গণপ্রজাতন্ত্রী বাংলাদেশ সরকার  
শ্রম ও কর্মসংস্থান মন্ত্রণালয়  
কলকারখানা ও প্রতিষ্ঠান পরিদর্শন অধিদপ্তর

ক্যাপ পর্যবেক্ষণের তথ্য

কারখানার নাম	শ্রীতম ক্যাশন ওয়ার (প্রা.) লি.
ঠিকানা	168, (BJC) Godnail, Narayanganj
কারখানার কোড	NRY206
কালার কোড	
মূল্যায়নের ধরণ: <b>বৈদ্যুতিক মূল্যায়ন</b>	পর্যবেক্ষণের তারিখ: ৩১-০১-২০২৩
১. পর্যবেক্ষণ

### সংযুক্তিসমূহ ( ৪ )

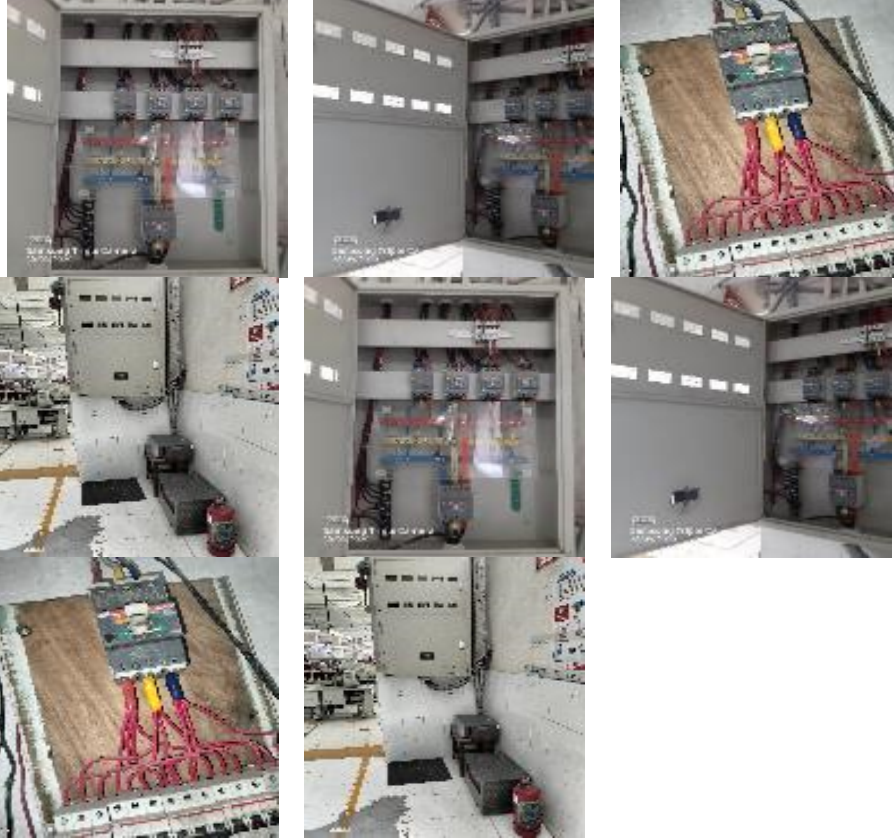
পরিদর্শন পর্যবেক্ষণ	<input type="checkbox"/> The generator room is not properly segregated from the rest of the occupancy due to presence of non Fire-rated Door <input type="checkbox"/> No detector in generator room <input type="checkbox"/> Combustible/junk materials inside generator room <input type="checkbox"/> One point frame earthing of generator instead of two <input type="checkbox"/> No detector in generator room
ক্যাপ আইটেম ক্যাটাগরি

কার্যক্রম	<input type="checkbox"/> Remove combustible materials from generator room and keep it clean.
সুপারিশের তথ্যসূত্র	
কারখানার কার্যক্রম	
অগ্রাধিকার	প্রযোজ্য নয়
চূড়ান্ত সময়সীমা	-
সংশোধিত সময়সীমা	০১-০১-১৯৭০
অগ্রগতির অবস্থা	শুরু হয়নি
মন্তব্য	20-09-2020: Unwanted materials and high flammable oil are stored inside the generator room. 9-12-2020: Unwanted materials and high flammable oil are stored inside the generator room. 29.03.2021: Unwanted materials and high flammable oil are stored inside the generator room. 31-08-2022: 1. Fire door is not used in the generator room. 2. No detector in generator room. 3. Combustible/junk materials found inside generator room. 4. Two point frame earthing of generator not found. 31-01-2023: Same as previous visit.
